Umgestaltung Knotenpunktbereich Walther-Rathenau-Straße / Rudolf-Petershagen-Allee - Prüfergebnisse der Vorschläge aus dem Ausschuss für Bau, Klimaschutz, Umwelt, Mobilität und Nachhaltigkeit am 16.08.2022

| <i>Einbringer/in</i> 60.2 Stadtbauamt/Abteilung Stadtentwicklung/Untere Denkmalschutzbehörde | <i>Datum</i> 16.08.2023 |

Umgestaltung Knotenpunktbereich
 Waltherr-Rathenau-Straße / Rudolf-Petershagen-Allee

Planausschnitt Variante 7

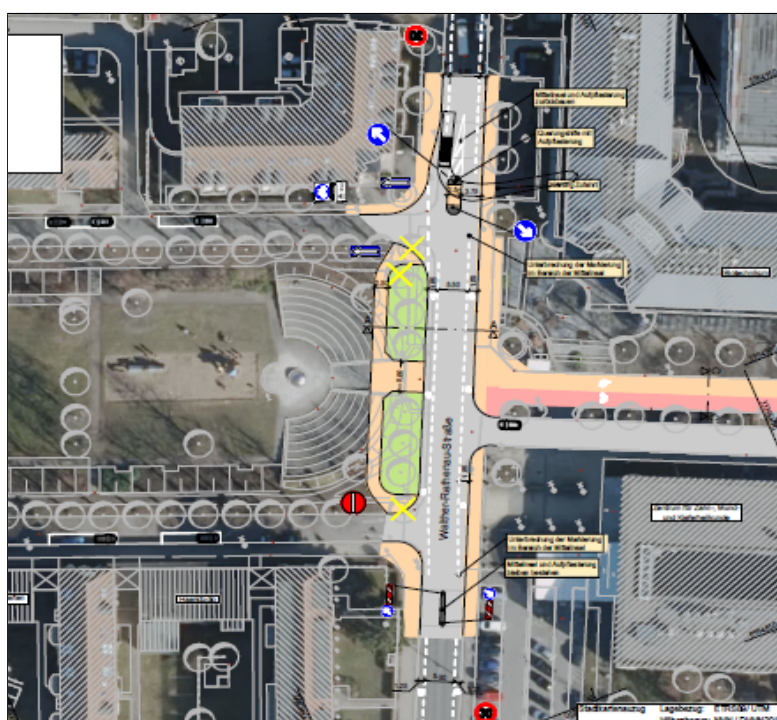
Im Ergebnis der Prüfung der Variante 7 wird diese aus verkehrsplanerischen und straßenverkehrsrechtlichen Gründen abgelehnt.

Problematisch sind u.a. folgende Punkte:

- Durch die Bündelung des Fuß- und Radverkehrs im Querungsbereich entstehen zahlreiche Konflikte zwischen den Verkehrsteilnehmern, insbesondere auf Grund der Vielzahl an Abbiegemöglichkeiten

- Im Rosengarten müssen die zu Fuß Gehenden die Fahrradachse queren.
- Im Zugangsbereich des Rosengartens befindet sich eine Böschung. Hier wären bauliche Maßnahmen zur Absicherung des Radverkehrs erforderlich unter Beachtung der Zugänglichkeit zum Rosengarten für zu Fuß Gehende.

- Radverkehr und spielende Kinder sind voneinander abzugrenzen.
- Die fast rechtwinklige Führung des Radweges ist nicht benutzerfreundlich. Für eine verbesserte Befahrung wäre ein größerer Eingriff in den denkmalgeschützten Rosengarten erforderlich, der nicht genehmigungsfähig ist.

- Für Verkehrsteilnehmer*innen auf der W.-Rathenau-Straße sind die Radfahrenden und ihre Querungsabsichten ggf. nicht rechtzeitig erkennbar, so dass das Unfallrisiko steigt.

- Die Radwege können zu einer entgegengesetzten Nutzung der Einbahnstraße der südlichen R.-Petershagen-Allee führen.
- Die Einmündung des Radweges in die nördliche R.-Petershagen-Allee birgt ebenfalls Konfliktpotential.

Seitens der Straßenverkehrsbehörde wird die Einrichtung eines Fußgängerüberweges auf Grund des ermittelten Fußgängeraufkommens und der nicht realisierbaren Bündelung des Fußverkehrs an der Querungsstelle nicht empfohlen und als nicht notwendig angesehen. Die Einrichtung der bevorrechtigten Querung für den Radverkehr stellt aus Sicht der Straßenverkehrsbehörde ein erhöhtes Unfallrisiko dar und wird ausdrücklich nicht empfohlen. Eine verkehrsrechtliche Anordnung würde durch die geltenden Rechtsverordnungen, Richtlinien und Empfehlungen nicht ausreichend begründet bzw. die

geforderten Grundvoraussetzungen / Vorschriften nicht eingehalten. Aus Sicht der unteren Straßenverkehrsbehörde ist der vorgelegte Plan der Variante 7 nicht anordnungsfähig.

Ergebnis: Eine Bevorrechtigung für den Radverkehr entlang der Fahrradachse ist nicht realisierbar.

4a. Beidseitige Radschutzstreifen, Querungshilfe im Norden, Verlegung des Gehweges in den Rosengarten - Variante 4a

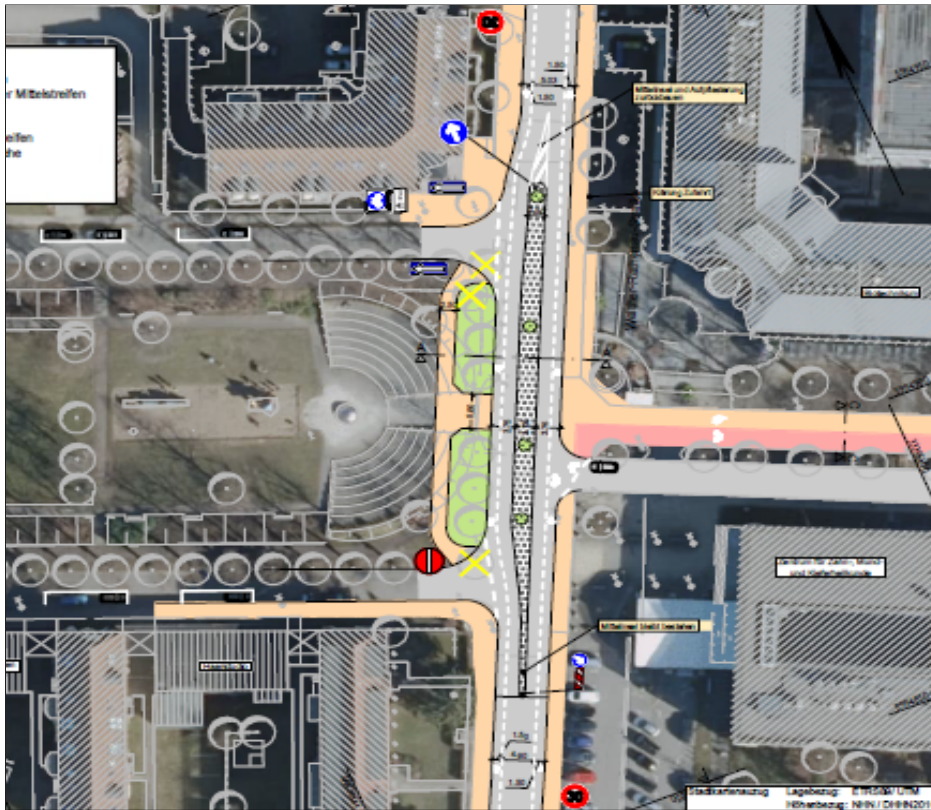
- Senkung des Geschwindigkeitsniveaus auf der W.-Rathenau-Straße.
- beidseitige breite Radschutzstreifen
- Das Landesamt für Kultur und Denkmalpflege akzeptiert die Verlegung des straßenbegleitenden Gehweges hinter die Baumreihe an der Ostseite des Rosengartens.

- Keine Bevorrechtigung des Radverkehrs entlang der Fahrradachse.
- Querungshilfe für zu Fuß Gehende nur im Norden
- Fahrbahnbreite von 9,20 m bedingt lange Querungsstrecke für zu Fuß Gehende

Hinweis: Keine Radfahrstreifen möglich, da der Begegnungsverkehr Bus/Bus zu gewährleisten ist. Stattdessen Markierung von breiten Radschutzstreifen (1,85 m).
